Dodatek č. 1
ke Smlouvě o dílo č. 2018/0229/OURV.DSRA21

Akce: Úpravy veřejných prostranství v okolí křižovatky Palmovka
Stupeň: DSP, DPS+VV, AD
Zadavatel: Městská část Praha 8, Zenklova 1/35, 180 00 Praha 8
Kontaktní osoba: Iva Hájková, ved. Oddělení strategického rozvoje a místní agendy 21, iva.hajkova@praha8.cz
Zpracovatel: UNIT architekti, s.r.o., Thákurova 9, 160 00 Praha 6
Kontaktní osoba: Ing. arch. Filip Tittl, [REDACTED]
Počet stran: 1

ROZSAH ZMĚNY ŘEŠENÉHO ÚZEMÍ
09/2018

VEŘEJNÉ PROSTRANSTVÍ
PALMOVKA

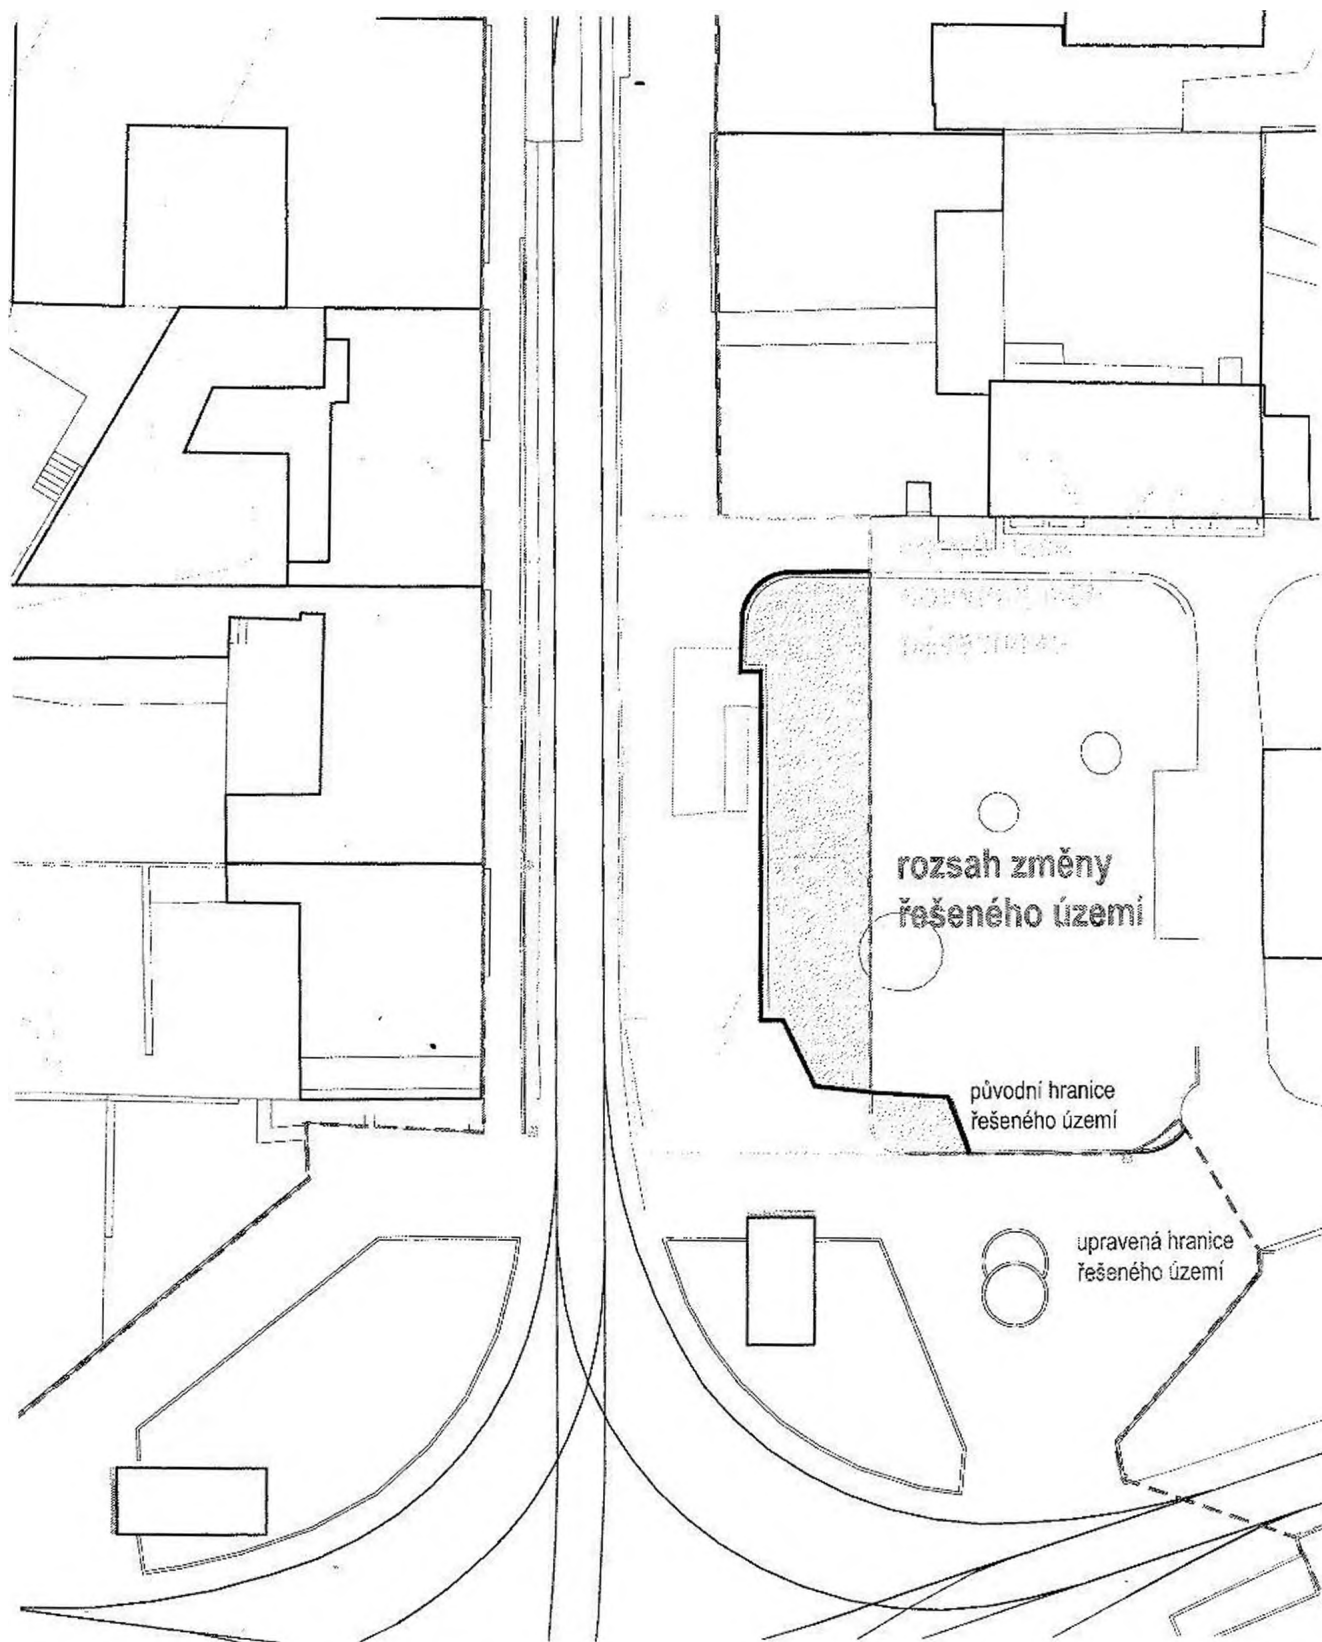
Předmětem nabídky je rozšíření řešeného území projektu dle smlouvy č. 2018/0229/OURV.DSRA21 o část před bývalou libeňskou synagogou v Zenklově ulici. Rozšíření řešeného území je provedeno na základě předpokládaného řešení navazujícího území okolo synagogy a za účelem vzájemné koordinace těchto projektů.

- rozšíření řešeného území o prostor před synagogou v Zenklově ulici, včetně zajištění všech koordinací a výškového řešení v souladu s rozpracovaným Projektem úprav veřejných prostranství křižovatky Palmovka v podrobnosti odpovídající zpracovávané fázi dokumentace
